[28] [통보] 사항

1. 제 목 : 옥외형 승강기 우수유입 방지 등 하자예방조치 미흡
2. 조치부서 : 경남지역본부
3. 관 련 자 :
4. 내 용 :

경남지역본부 관할 A-3BL 아파트 건설공사 7공구(행복,국민,영구*,***호)는 '15.12.30. (주)X X X 산업과 계약체결하여 '15.12.31. 착공하였고 '18.04.30. 준공한 지구로서, 현재 입주를 위한 최종 점검 등을 실시 중에 있다.

[그림 1] 옥외형 승강기 하자예방 설계 현황

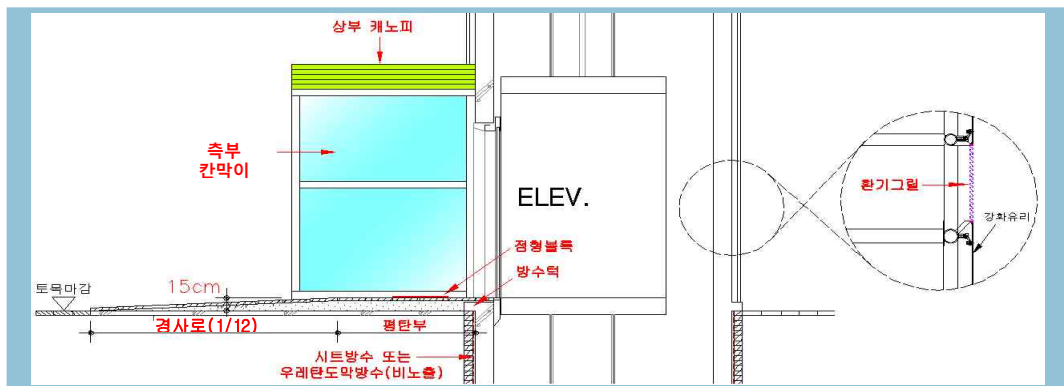
상기 방안에 따르면 빗물유입으로 인한 누수하자를 예방하기 위해 [그림 1]과 같이 승강기 출입구 전면 바닥 높임시공 및 경사로 설치, 출입문 상부 캐노피

및 측부칸막이 설치, 출입문 하부벽체와 포장 접속부위 방수조치 등을 검토하여 조치하도록 하고 있다.
